Berlin, den 03. September 2025

Stellungnahme

Änderung der Eisenbahnüberführung Bahn-km 100,525,
Stauffenbergallee und Neubau Haltepunkt Dresden-Albertstadt, km
99,78 bis 101,025 Strecke Görlitz – Dresden-Neustadt (6212) einschl.
Straßenbau Stauffenbergallee

Abbildung 1: Querung der RSV Neustadt - Klotzsche an der Stauffenbergallee, Stadt Dresden 25.7.21

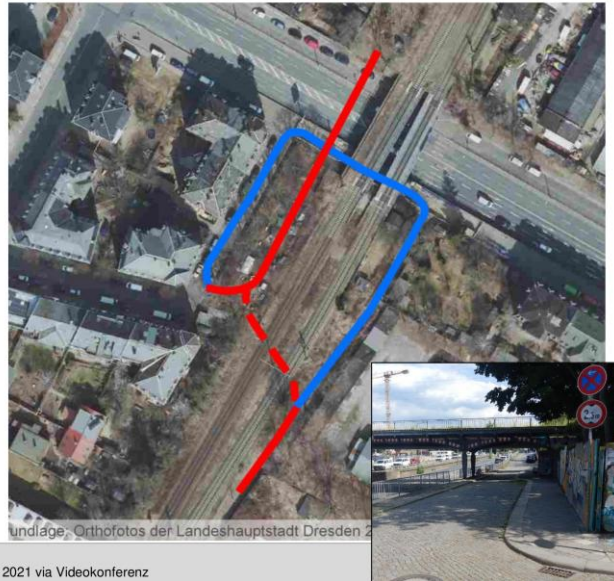
Das Vorhaben „Radschnellverbindung LH Dresden, Trasse Neustadt – Klotzsche“ wird in der Planung jedoch nicht berücksichtigt. Dazu wurde zur Stakeholderveranstaltung 25. Juli 2021 eine Variante mit einer Linienführung in der südlichen Nebenfahrbahn vorgestellt (blaue Linie). Eine direkte Führung mit eigener Unterführung wäre der umwegigen und extrem konflikträchtigen Vorbeifahrt direkt am Hauptzugang der neuen Station auf dem Gehweg (fehlende Zweirichtungsfahrbahn auf der Nebenfahrbahn) vorzuziehen.

Das Vorhaben Radschnellverbindung RSV LH Dresden, Trasse Neustadt - Klotzsche wird absehbar ohnehin als Durchquerung des Bahndamms realisiert werden müssen, da andere vorgeschlagene Linienführungen den Anforderungen des RSV-Standards nicht werden erfüllen können. Eine direkte Führung mit eigener Unterführung ist der umwegigen und extrem konflikträchtigen Vorbeifahrt direkt am Hauptzugang der neuen Station auf dem Gehweg (fehlende Zweirichtungsfahrbahn auf der Nebenfahrbahn, siehe folgender Punkt B) sowie Anlage 1, zur Unterlage 1.1, GP 4.5, Punkt d)) vorzuziehen. Die Durchquerung des Bahndamms ist bereits bei den Streckensperrungen im Zusammenhang mit dem Bau der Station mit zu realisieren. Hierzu ist eine Abstimmung der Vorhabenträgerinnen untereinander erforderlich. Durch die RSV-Querung dürften die Bauwerke 1 (Lagekollision in der Böschung zum Widerlager), 4, 5, 6 (jeweils Kollision in der Gründung), 18 (Lagekollision) und 24 (Kollision in der Höhe) betroffen sein.

Radschnellweg verbaut, Aufwände ungebührlich erhöht oder eklatante Synergien, die die Wirtschaftlichkeit verbessern und die Belastung der öffentlichen Kassen verringern, nicht genutzt werden. Der Abschnitt des Radschnellwegs ist in den Grenzen dieses Vorhabens vorzubereiten und ist folglich in den betroffenen Planunterlagen darzustellen. Sollten Sachzwänge gegen eine Feststellung der Planung innerhalb dieses Vorhabens vorhanden sein, sind zu reservierende Flächen nachrichtlich darzustellen und Vorgaben gemäß des Planungsstands in diesem Vorhaben zu berücksichtigen.
